MATEŘSKÁ ŠKOLA ŠIMONOVICE

SO 04 – SITUACE ZPEVNĚNÉ PLOCHY, M 1:200

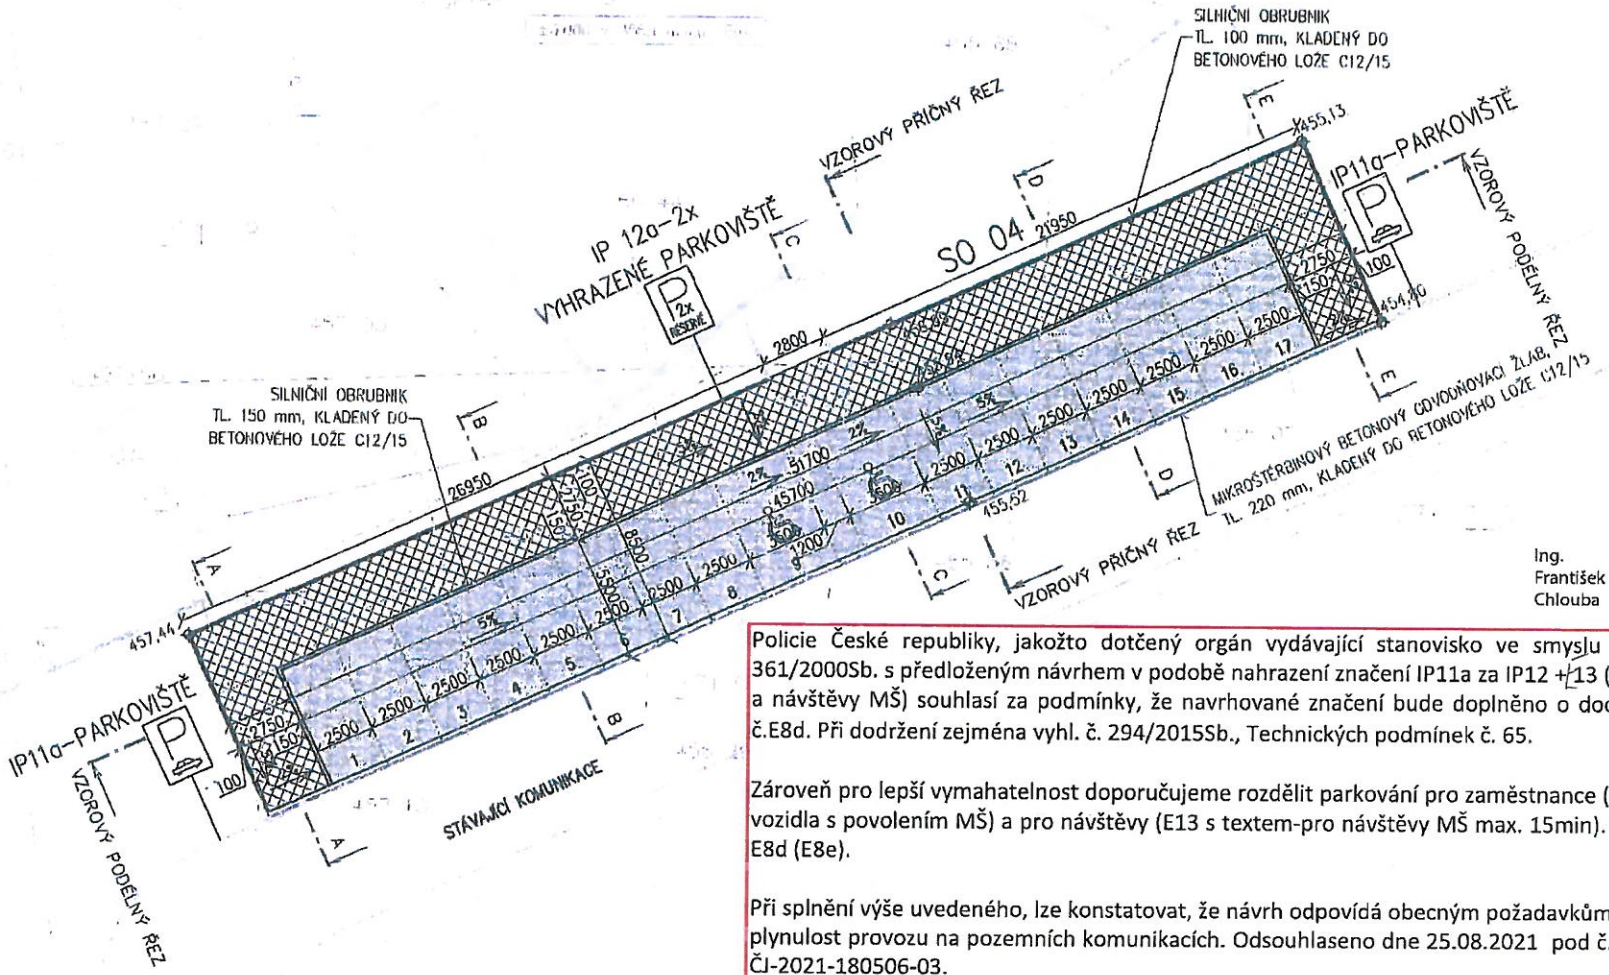
Policie České republiky, jakožto dotčený orgán vydávající stanovisko ve smyslu ust. §77/2b z.č. 361/2000Sb. s předloženým návrhem v podobě nahrazení značení IP11a za IP12 +13 (pro zaměstnance a návštěvy MŠ) souhlasí za podmínky, že navrhované značení bude doplněno o dodatkovou tabulku č.E8d. Při dodržení zejména vyhl. č. 294/2015Sb., Technických podmínek č. 65.

Zároveň pro lepší vymahatelnost doporučujeme rozdělit parkování pro zaměstnance (E13 s textem-pro vozidla s povolením MŠ) a pro návštěvy (E13 s textem-pro návštěvy MŠ max. 15min). Vždy doplněno o E8d (E8e).

Při splnění výše uvedeného, lze konstatovat, že návrh odpovídá obecným požadavkům na bezpečnost a plynulost provozu na pozemních komunikacích. Odsouhlaseno dne 25.08.2021 pod č.j. KRPL-75510-1/ČJ-2021-180506-03.
